## MØTEINNKALLING

### Hovedutvalg for tekniske tjenester

### **2/21 Søknad om dispensasjon etter plan- og bygningsloven § 19 - kryssing av Storelva med vannledning**

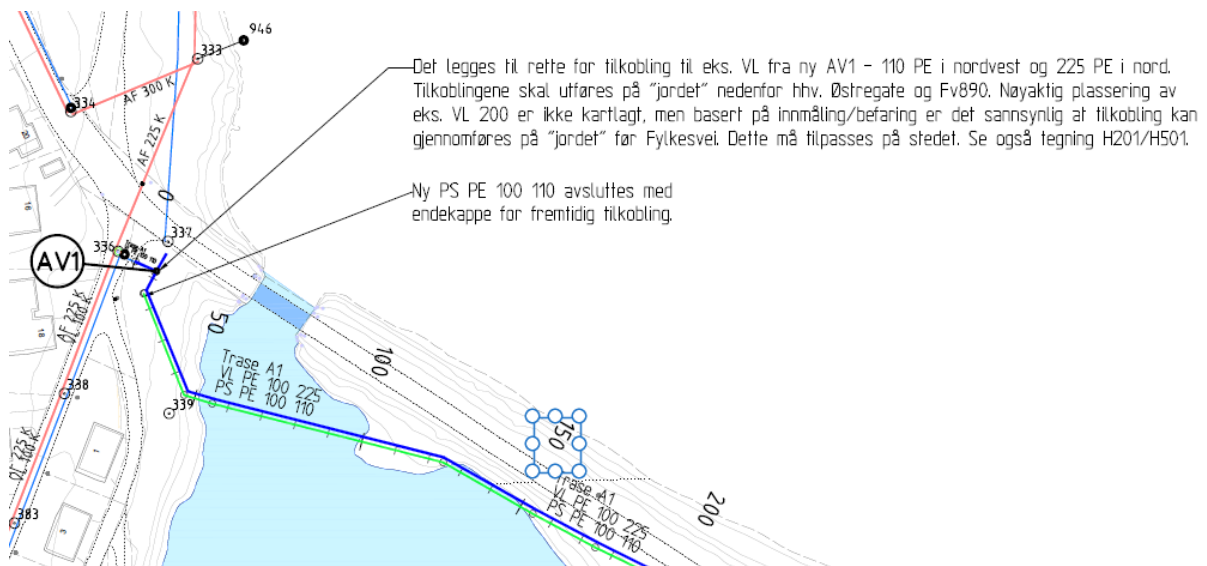
Foreslått trasé for kryssingen av Storelva vises nedenfor:

**Berlevåg jeger- og fiskeforening:** Forslaget er helt uakseptabelt for BJFF da det kan gi svært negative følger for anadrom laksefisk i vassdraget, forstyrre oppgangen og ramme sjørøya som en fredet og sårbar bestand. BJFF har foreslått alternative plasseringer nedstrøms Storelva bru. Da dette ikke er vurdert som aktuelt fra tiltakshaver, har BJFF foreslått en alternativ kryssing som bedre ivaretar fiskebestanden og samtidig gjør det mindre sannsynlig at det må sprenges i fjell (illustrasjonen nedenfor).

Rød pil - BJFF forslag. Blå pil viser oppgang av anadrom fisk utenfor flomperioden i juli og august.
